“PROGETTO PER LA RIQUALIFICAZIONE URBANA E AMBIENTALE E PER IL RECUPERO DELLE VOCAZIONI IDENTITARIE DEI LUOGHI DELL'AREA TURISTICA DI RIMINI NORD”

DOCUMENTO CONCLUSIVO CONFORME ALL'ESITO DEI LAVORI DELLA CONFERENZA DI SERVIZI

- RELAZIONE TECNICA -

Rotatoria di Via Misserini – Stato di Fatto e modifica proposta nella III seduta del 10 aprile 2017

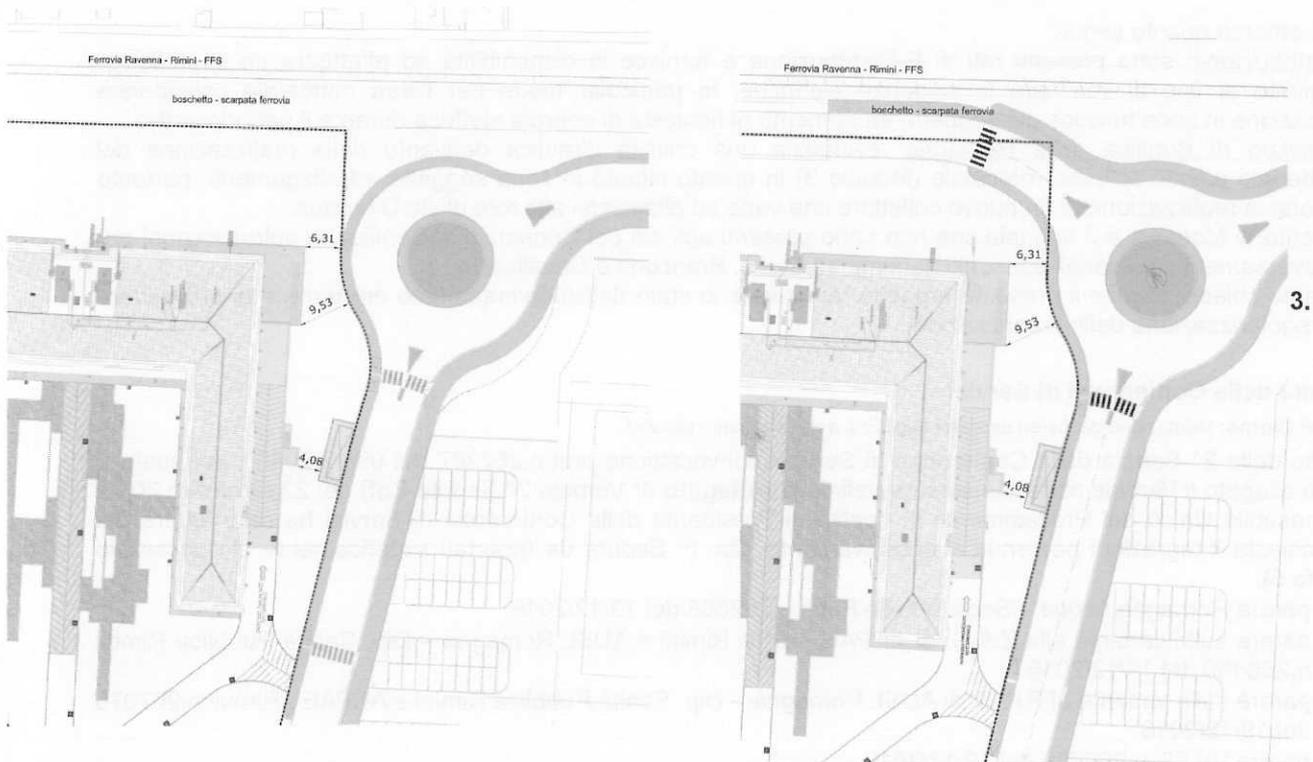
Dai lavori della Conferenza di Servizi è emersa la richiesta da parte della Provincia di Rimini di garantire un minore occupazione dello spazio verde dell'Istituto superiore Valgimigli e pertanto si è provveduto ad un'ulteriore verifica tecnica sulla progettazione della rotatoria di Via Missirini, modificando il braccio di innesto proveniente dal nuovo sottopasso al fine di ridurre la superficie prevista in occupazione e quindi garantendo più spazio all'area giardino della scuola.

Dagli estratti delle planimetrie riportati di seguito è stata evidenziata la distanza tra il sedime del fabbricato scolastico, comprensivo del percorso per i mezzi di soccorso riportato in rosa, e la rotatoria e marciapiede annesso tra Stato di Fatto e proposta portata ai lavori della Conferenza di Servizi del 10 Aprile 2017, da cui emerge che tali misure non vengono modificate.

Infine si è provveduto ad un'ulteriore verifica tecnica sulla progettazione della rotatoria di Via Missirini, modificando pertanto il braccio di innesto proveniente dal nuovo sottopasso al fine di ridurre la superficie prevista in occupazione e quindi garantendo più spazio all'area giardino della scuola di proprietà della Provincia di Rimini; si riporta in allegato 8 la planimetria proposta.
